青海省住房和城乡建设厅 关于印发《青海省2024年度房屋建筑和市政 基础设施施工图审查常见问题汇编》的通知

青海省 2024 年度房屋建筑和市政基础设施
施工图审查常见问题汇编

图 2 刚性板设置方式

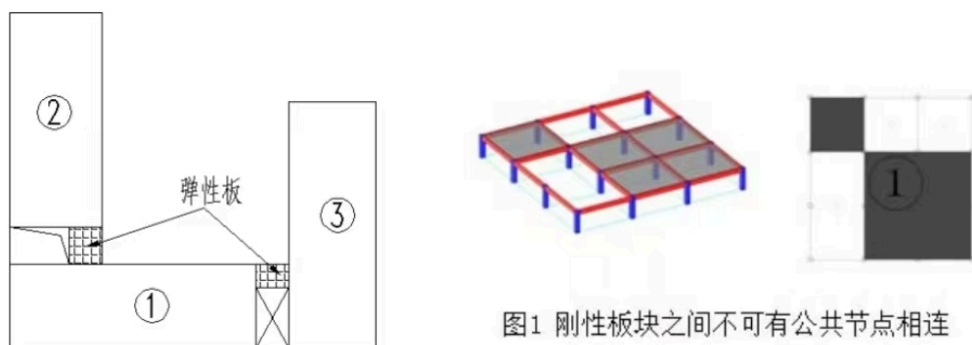
答：(1) 强制刚性楼板假定忽略平面开洞，按外轮廓全平面为一块刚性楼板；非强制刚性楼板假定，仅对水平放置的楼板部分认定为刚性板，可能存在多块刚性板。(2) 结构计算中整体指标如位移、周期、刚度比等是在强制刚性楼板假定下的统计结果，当结构平面不满足刚性板假定时统计结果不能正确反映结构特征。(3) 刚性板假定使刚性板内的所有节点的位移均受刚性板约束。对于竖向构件不能“统一步调”的平面不应采取强制刚性板计算，如面内刚度小的轻钢屋面、各部分变形相对独立的回字型、细腰型平面等结构。应注意具有共同节点的刚性板均合并为一块刚性板这一特点，设计中应根据平面布置，对刚性板进行划分。如下图 U 型建筑，

如不设置弹性楼板分离，将按照一块刚性板计算，造成 1、2、3 变形强制协调。

图 4 水平力计算方向

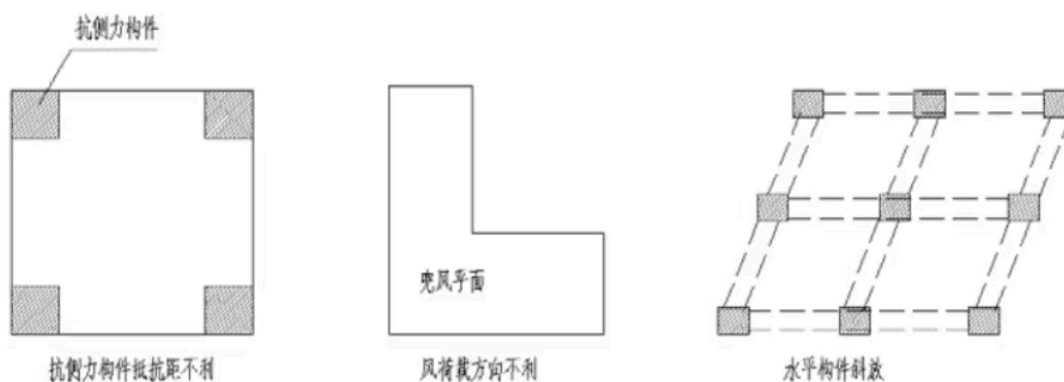
答：(1) 水平力与整体坐标夹角指的是模型整体坐标系和水平力的关系，包含风和地震力。对于非矩形平面建筑，如 L 型，风荷载不利方向一

般不在 X、Y 方向，或者对于抗侧力构件最大抵抗矩不在正交方向时，此时需要修改该选项，增加计算角度。(2) 斜交抗侧力构件包括梁、柱等所有抗侧力构件，当其与整体 坐标系夹角大于 15° 时，应增加计算方向。特别注意对于柱正放， 梁斜放结构的补充计算。(3) 自动计算最不利地震方向选项虽然能够计算出结构最不利地震，并输出角度，但并不一定包含斜交抗侧力构件方向，此时仍需要补充斜交抗侧力构件方向地震力计算。

图 6 薄弱层、框架剪力调整

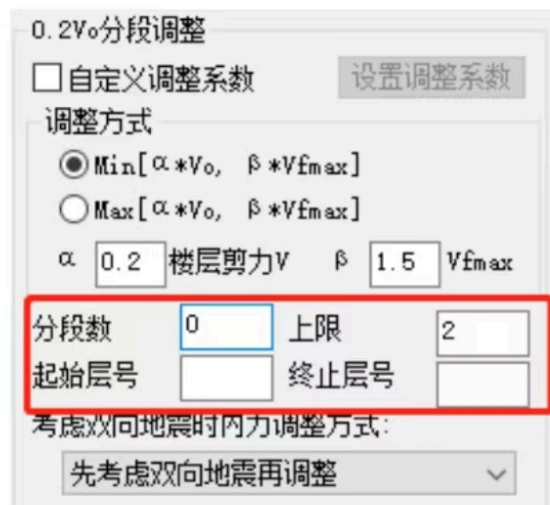
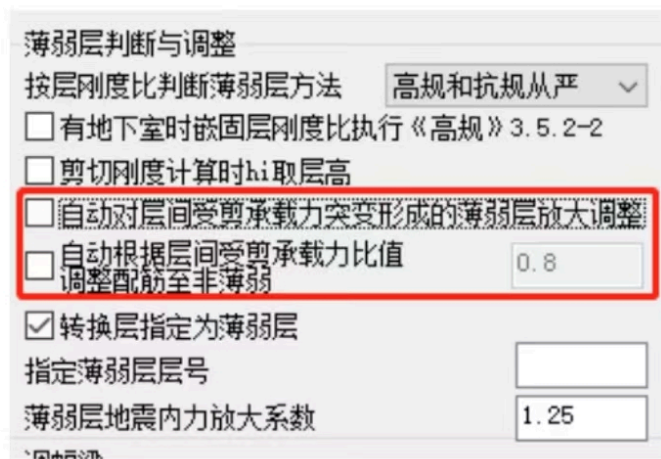
3.7 薄弱层调整、框剪结构框架部分剪力调整易错点是什么？

答：(1)结构侧向刚度不规则和楼层承载力突变均涉及薄弱层调整，不同的是由刚度引起的薄弱层默认执行内力放大。而楼层承载力突变引起的薄弱层调整存在两种设计方向，且选择通过配筋方式自动调整为不薄弱时可能掩盖了结构布置的不合理，因此计算只判断受剪承载力比值，薄弱层的处理方法需要指定，不做指定时易忽略处理。(2)框剪结构体系中框架部分承担剪力不应过小，需要按照底部总剪力和楼层最大剪力进行调整。常见问题为：a)未完整填写下图中“分段数”及“起始层号”、“终止层号”，造成剪力未作调整；b)调整系数达到上限 2，剪力大小不能满足规范要求。应在“设计结果”中查看“倾覆力矩及 0.2V₀ 调整”文件看调整是否到位。需要说明的是，框筒结构的调整是选择正确的结构体系自动完成的，不在此处调整。(3)对于带地下室有剪力墙的结构，当地下室顶板为嵌固层端时，需要选择“有地下室时嵌固层刚度比执行《高规》3.5.2-2”，不选择时一层可能存在薄弱层遗漏的情况。

图9 短梁纵筋截断问题示例

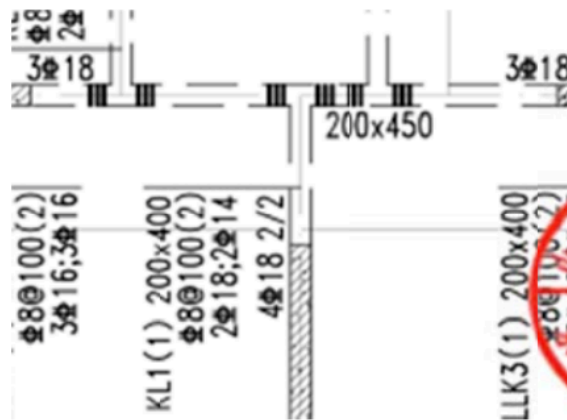
4.1 梁上部支座筋截断位置设置有误的问题？

答：G101 平法图集，梁支座筋截断位置的标准做法是以跨度和荷载基本均匀为前提的，实际工程中，设计人员应按《混凝土结构设计规范》GB/T50010-2010(2024 年版) 第 9.2.3 条、9.2.4 条的规定进行校核，例如：剪力墙顺墙方向的较短梁（如图是某施工报审图截图），支座筋截断位置仅距支座 450mm，显然不满足混规 9.2.3 条，其实，此梁接近悬挑梁，上部筋应按悬挑梁构造，不应截断。类似情况还有：端跨有长悬臂梁、梁上集中荷载较大及荷载不均匀、相邻跨相差很大、梁跨度很小等。类似于这种情况，框架梁顶筋应全跨通长设置。

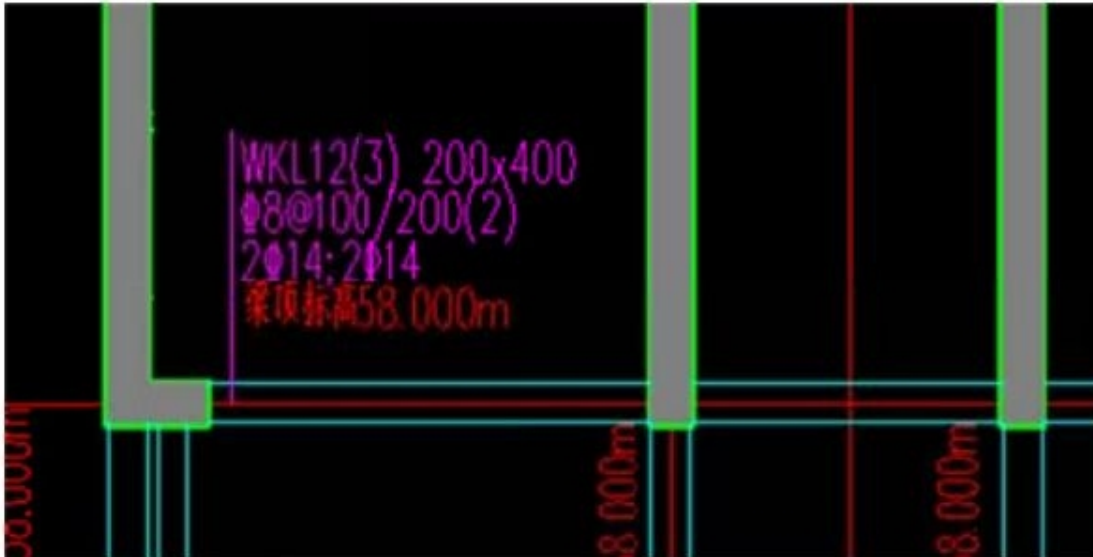
4.2 主次梁附加筋设置位置不对？

答：主次梁附加箍筋设置的位置，软件判断的不一定正确，相交梁处截面小的不一定是次梁，需进行合理性分析。上图，KL1 其实是悬挑梁或接近悬挑梁，端部相交梁处改为互设附加箍筋是合理的。

图 11 水池导流墙选型不合理

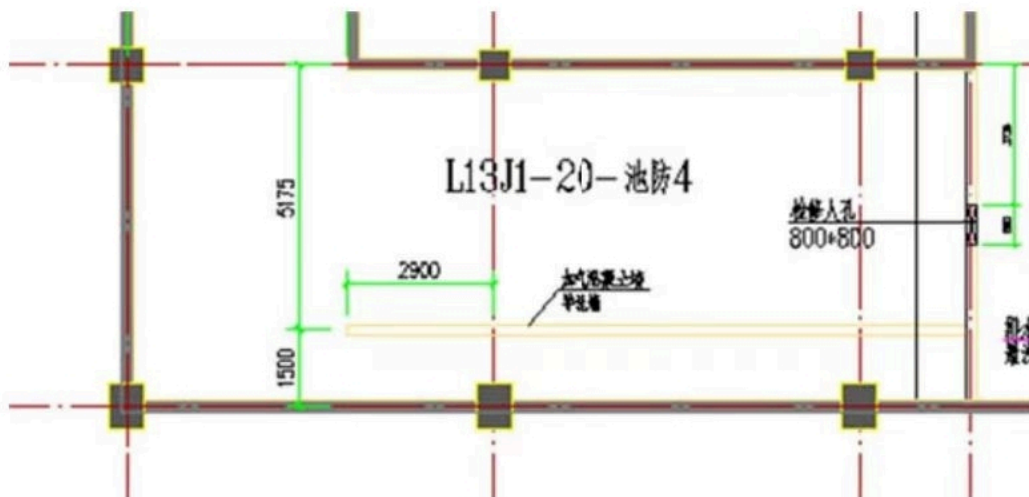
4.4 砌体填充墙选用材料不合理？

答：《砌体结构通用规范》GB55007-2021 第 3.2.8 条、3.2.9 条是对砌体填充墙的强条要求，应严格遵守。如图：消防水池内的导流墙选用加气混凝土砌块违背了 3.2.9 条。

图 17 设置吊筋做法

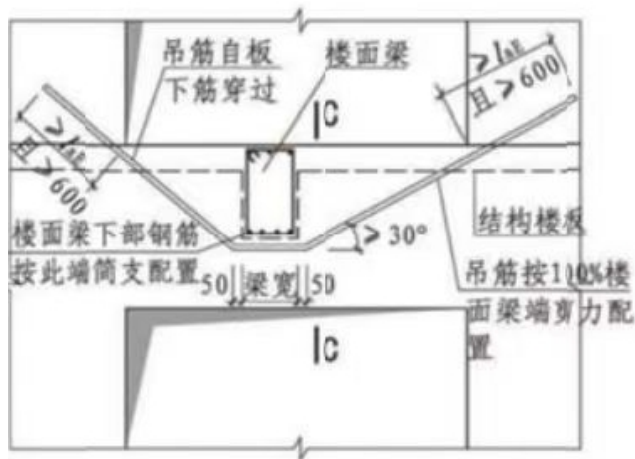
4.11 框架梁支承在剪力墙开洞连梁上时，需采取哪些措施？

答：剪力墙连梁作为抗震第一道防线，地震时允许其开裂。连梁开裂后影响搭在其上的框架梁安全。因此此种情况宜尽量调整布置，如确有困难时，可参照如下措施解决。(1) 连梁按设防烈度下无损坏进行性能化设计；(2) 参照图集 20G329-1 第 4-5 页做法(图 17)；(3) 采用分段连梁的做法，加强段按照悬挑设计(图 18)。

图 23 某柱间支撑设置（局部）

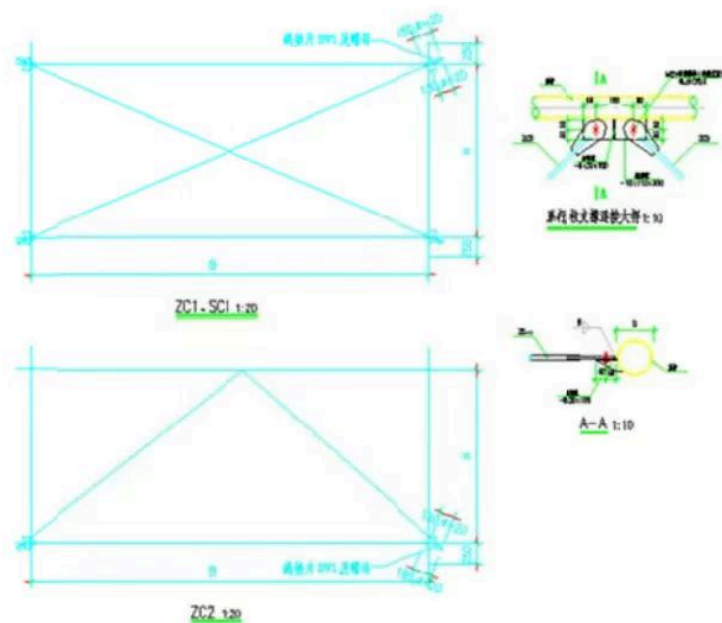
同理，下图的门式刚架人字形柱间支撑的斜杆采用圆钢也不合理。

图 25 某屋面次梁设置 (局部)

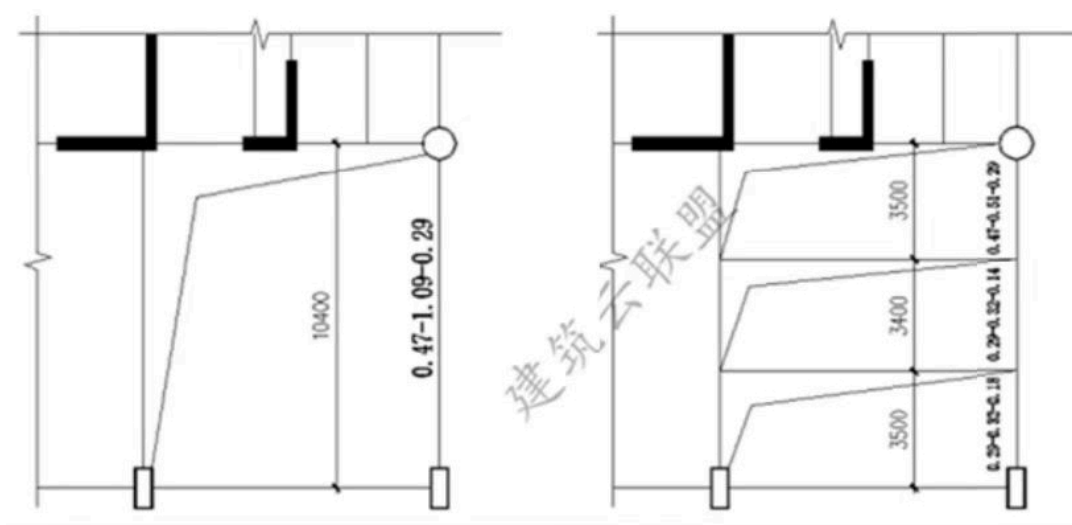
如图:夹层没有楼板，仅增设次梁提高梁面外稳定性不合理。

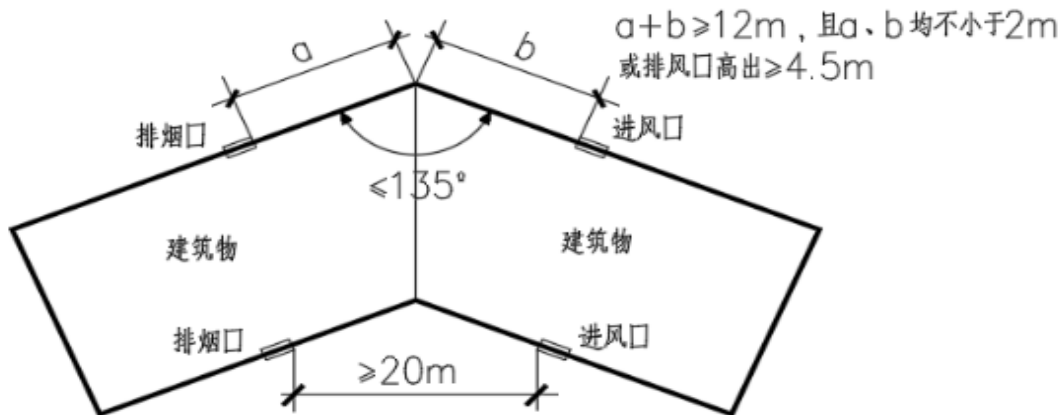
3.10 地上一层和二层商业网点通过室内敞开楼梯连通，各层建筑面积均不大于 100 m²但总建筑面积超过 100 m²时，各层是否设置排烟设施？如不设置排烟设施，敞开楼梯穿越楼板的开口部位是否设置挡烟垂壁？

答：通过室内敞开楼梯连通，各层建筑面积均不大于 100 m²但总建筑面积超过 100 m²的地上一层和二层商业网点，各层均具有有效面积不小于房间地面面积 2%的开口，且不小于 1 m²时，可不设置排烟设施，敞开楼梯穿越楼板的开口部位设置挡烟垂壁。
